**POSTĘPOWANIE PRZETRAGOWE NA WYBÓR GENERALNEGO WYKONAWCY**

**Projekt i budowa budynku produkcyjnego z zapleczem socjalnym z instalacjami wewnętrznymi: gazową, grzewczą, elektryczną, wentylacyjną, klimatyzacyjną, wody, kanalizacji sanitarnej i deszczowej, instalacjami zewnętrznymi: elektryczną, wody, kanalizacji sanitarnej i deszczowej ze zrzutem do potoku, zbiornik retencyjny wody deszczowej, zbiornik wody pożarowej, pompownia pożarowa, oczyszczalnia ścieków sanitarnych, wewnętrzny układ drogowy, plac manewrowy, parkingi, mury oporowe, stacja trafo na działkach nr 99 , 100/2 , 101 obr. 0015 Pisary, w miejscowości Pisary, gmina Zabierzów.**

**MODYFIKACJA NR 2**

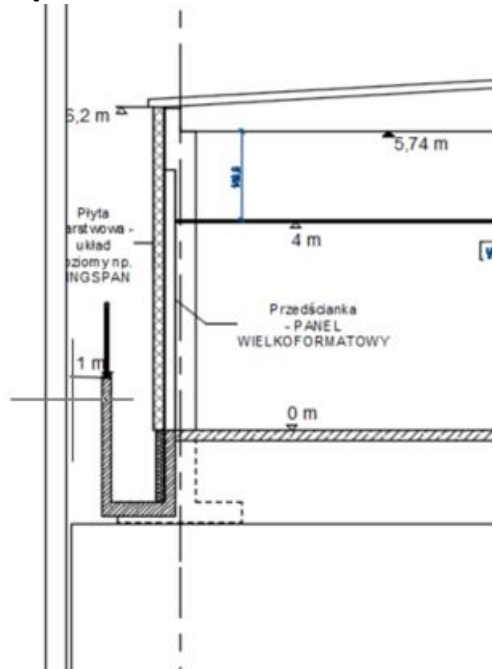
Czy w tym miejscu zaprojektowana jest ściana PPOŻ zewnętrzna?

Sprawy dotyczące ochrony przeciwpożarowej, w tym klasy odporności ogniowej elementów budynku, wyjaśnione są w projekcie budowlanym w p. XII. Wszystkie rozwiązania zawarte w projekcie technicznym powinny być uzgodnione z rzeczoznawcą ds. zabezpieczeń przeciwpożarowych.
